РЕПУБЛИКА БЪЛГАРИЯ
Министър на здравеопазването

Изх. № 26-03-4/25-05... 2018 год.

ОТНОСНО: Искане за разяснение на основание чл. 33 от Закона за обществените поръчки (ЗОП) по обществена поръчка с предмет: „*Доставка на 400 броя медицински превозни средства (линейки) с необходимото оборудване, във връзка с голям инвестиционен проект за модернизация на специалната медицинска помощ, по приоритетна ос 4 „Регионална здравна инфраструктура“ на Оперативна програма „Региони в растеж“ 2014-2020 г.*“

Въпрос № 3:

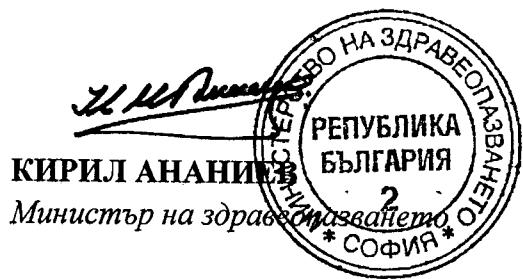
Относно „Медицинско оборудване към линейката“, „Гръбначна носилка за пациенти с травми на гръбначния стълб тип „гръбначна“ комплект за деца и възрастни (съобразена със стандарт БДС EN 1865 (или еквивалент))“, техническо изискване 2.6. „Задължителна окомплектовка: светлоотразителна система тип „паяк“ за завързване на педиатрични пациенти с цветово кодирана мерителна лента за измерване височината на детето, универсален имобилизатор за глава за деца и възрастни, монтажен комплект съобразен със стандарт БДС EN 1789:2007+A2:2014“.

На пазара са налични 10G сертифицирани основни носилки, които са разработени със специално помещение за съхраняване на гръбначни носилки, което се намира под пациентния борд на основната носилка. Подобно техническо решение спестява място в пациентния отсек на линейката, т.к. в този случай отпада необходимостта от фиксиране на гръбначната носилка със стенен монтажен комплект като, в същото време, улеснява персонала при необходимост от използване на гръбначната дъска. При този случай, по същество, основната носилка, застопорена на платформата с оригинален 10G сертифициран заключващ механизъм от производителя на оборудването, се явява и монтажен комплект за основната носилка, съобразен със стандарт БДС EN 1789:2007+A2:2014.

В тази връзка, ще приеме ли възложителят оферта, съдържаща гореописаното техническо решение?

Възложителят ще приеме описаното във въпроса техническо предложение в случай, че същото отговаря на минималните изисквания на възложителя, посочени в т. 2 „Гръбначна носилка за пациенти с травми на гръбначния стълб тип „гръбначна“ комплект за деца и възрастни“, Раздел II „Оборудване за пренасяне на пациент“, част от техническите спецификации.
